N A T J E Č A J

za izradu idejnog arhitektonsko - urbanističkog rješenja

DJEČJEG VRTIĆA VRBANI u Zagrebu

REZULTATE NATJEČAJA

u neto iznosu od 6.660,00 kn dodjeljuje se radu pod šifrom „6“

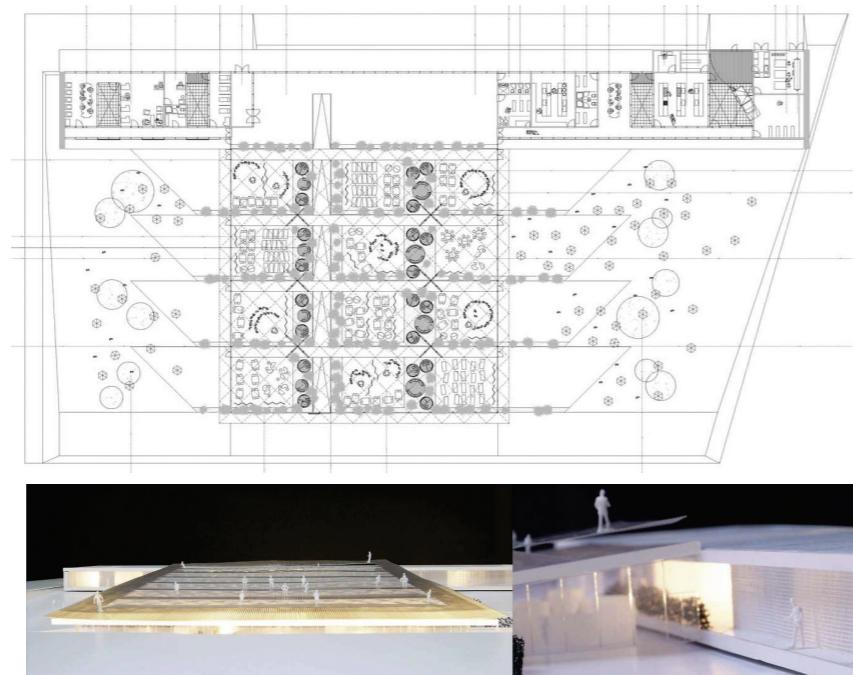
Rad je inovativan u istraživanju mogućnosti prostorne organizacije vrtića. Građevina je ukopana, orijentirana je na istok i zapad, a nedostatak južnog svjetla nadoknađuje zenitalnim osvjetljenjem pomoću ostakljenog prohodnog krova.

Predviđeno je javno korištenje krova vrtića za izvanvrtičke aktivnosti i događaje, no krov nema svrhu u funkcioniranju i mogućnostima korištenja vrtića. Tlocrtno je rješenje funkcionalno, ali su građevina, dvorište i svi vanjski prostori terasasto ukopani. Jaslički i vrtički trakt nisu prostorno razdvojeni, a i jedinice su međusobno povezane, što bi otežalo odvijanje dijela svakodnevnih aktivnosti, posebno u jasličkim grupama. Oblikovanje je kvalitetno.

u neto iznosu od 6.660,00 kn dodjeljuje se radu pod šifrom „13“

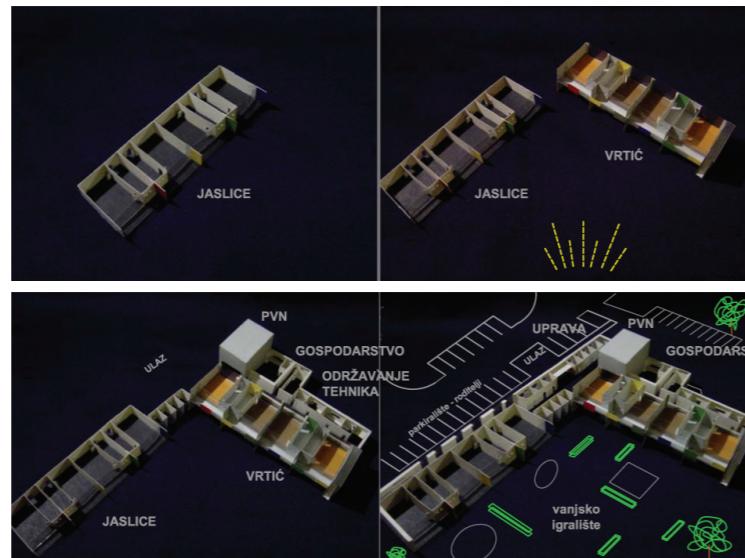
Dječji vrtić je katni, tlocrtnog „L“ oblika, čime je postignuta povoljna izgrađenost građevne čestice s velikim prostorom dvorišta za vanjska igrališta.

Jasličke jedinice orijenitirane su na JI, a vrtičke na JZ. Administrativni dio je dobro pozicioniran blizu ulaznog prostora. Međutim, PVN prostorno dijeli gospodarski i administrativni trakt zbog čega komunikacija iz kuhinje vodi preko ulaznog prostora. Izlaz iz vrtičkih jedinica u vanjski prostor ostvaruje se preko zajedničkog hodnika. Komunikacijske površine su racionalne.

u neto iznosu od 6.660,00 kn dodjeljuje se radu pod šifrom „14“

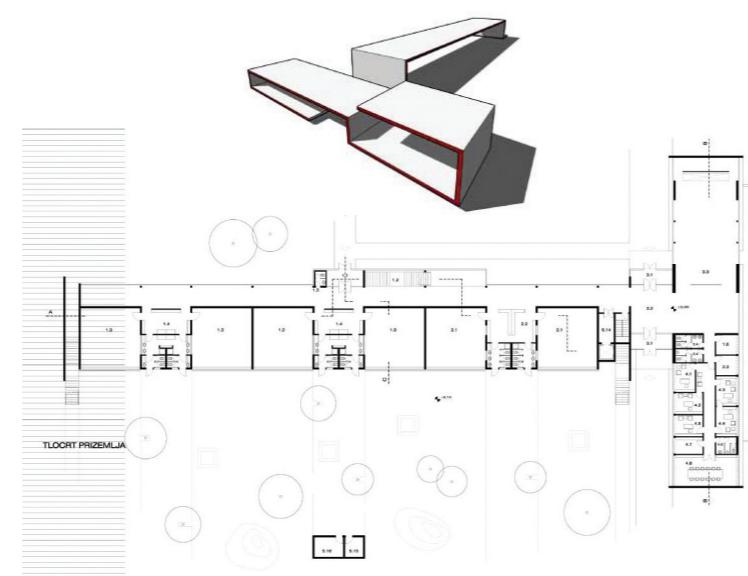
Vrtić je organiziran u tri etaže s podrumom, prizemljem i katom što rezultira manjom tlocrtnom površinom zgrade i velikom površinom vanjskih prostora. Gospodarski dio vrtića je ukopan i organiziran u podrumu. Kuhinja je smještena u podrumu, a iznad nje, u prizemlju, nalazi se administracija. Kotlovnica, smještena u podrumu, pozicionirana je tako da bi dimnjak u prizemlju dijelio PVN. Sve vrtičke i jasličke jedinice projektirane su bez terasa ili nenatkrivenih i natkrivenih vanjskih, otvorenih prostora u funkciji jedinica. Vrtičke jedinice su preko ulaznog hodnika povezane s vanjskim prostorom.

u netto iznosu 40.000,00 kn dodjeljuje se radu pod šifrom «32»

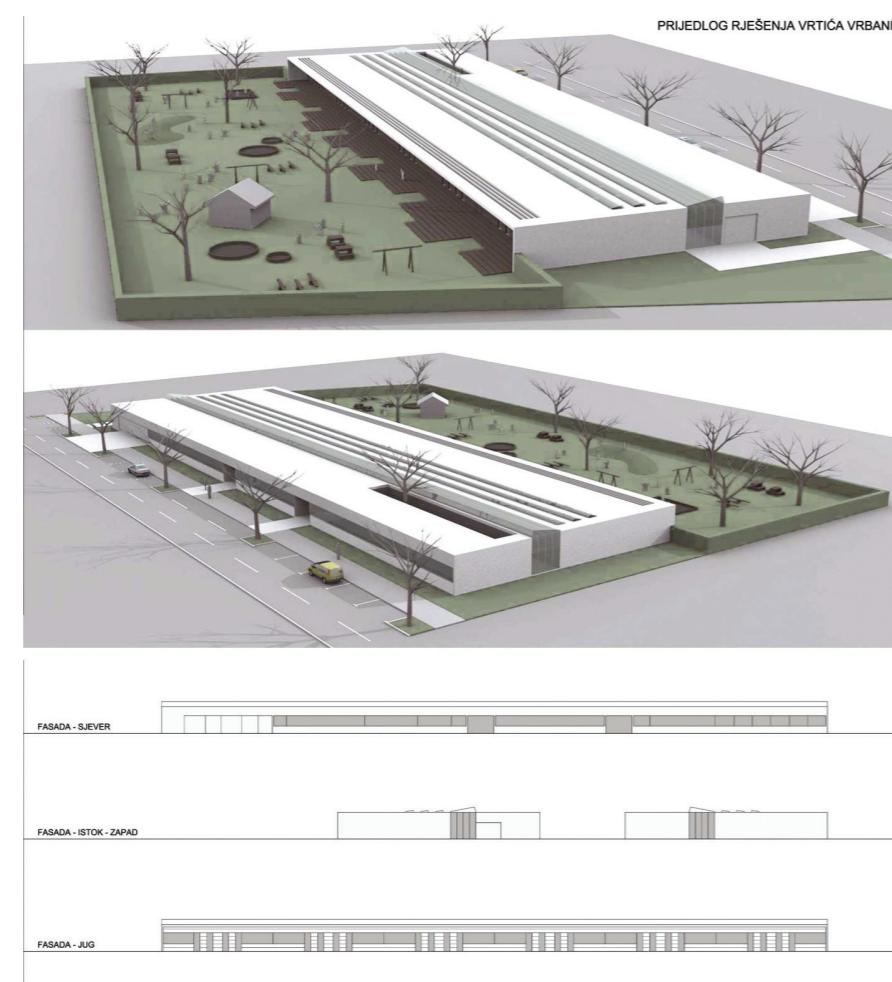
Vrtić je jednovolumenska prizemna građevina pozicionirana na građevnoj čestici tako da osigurava povoljan odnos izgrađenih i neizgrađenih površina čime omogućuje dostatan prostor i kvalitetnu organizaciju vanjskih igrališta. Parkiralište nije organizirano na građevnoj čestici.

Prostorne cjeline dječjeg vrtića logično su raščlanjene. Prostorna organizacija omogućuje neometano funkcioniranje svih prostornih cjelina vrtića. Prošireni središnji prostor (na kojem su usmjereni svi sadržaji) obogaćuje socijalizaciju i edukaciju. Izoliranje PVN-a omogućuje organizaciju aktivnosti bez ometanja susjednih prostornih cjelina. Dnevni boravci vrtičkih jedinica imaju mogućnost vizualnog povezivanja preko prostora dječjih sanitarija. Koncept je racionalan i funkcionalno opravdan, a u oblikovanju je doveden do znaka.

Organizacijom vrtića kao jednokatne prizemne građevine ostvareno jednostavno, racionalno, funkcionalno i ekonomično rješenje.

Organizirati parkiralište na građevnoj čestici vrtića s 12 parkirališnih mjesto za djelatnike, objediniti ulaze i povećati gospodarstvo. Preispitati rješenje krovnih ploha.

u netto iznosu od 25.000,00 kn dodjeljuje se radu pod šifrom «27»

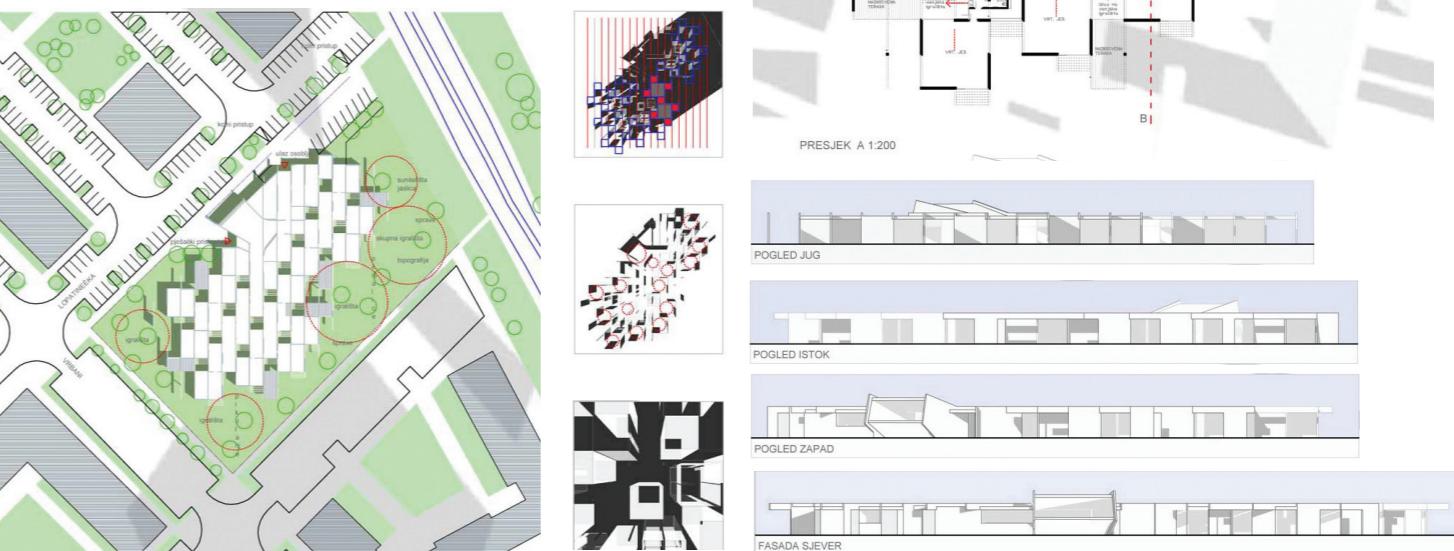
Istražena je mogućnost atrijske organizacije vrtića. Jedinice su kvalitetno organizirane i dobro orijentirane. Koncept je rezultirao racionalnim korištenjem komunikacija za smještaj garderoba ili za „mali“ PVN. „Veliki“ i „mali“ PVN povezani su jednim hodnikom - ulicom koja omogućava preglednost i olakšava orijentaciju korisnika, iako je PVN poddimenzioniran.

Sve vrtičke i jasličke jedinice imaju osigurane izlaze na vanjske prostore. Predviđena je izgradnja djelomično natkrivenih terasa. Uzvod nije dovoljno naglašen. Odnos izgrađenih i neizgrađenih površina nepovoljan je; izgrađenost građevne čestice prevelika.

Tlocrtna jasnoća koncepta nije provedena konzistentno jer se ne iščitava u rješenju pete fasade - krovnih ploha.
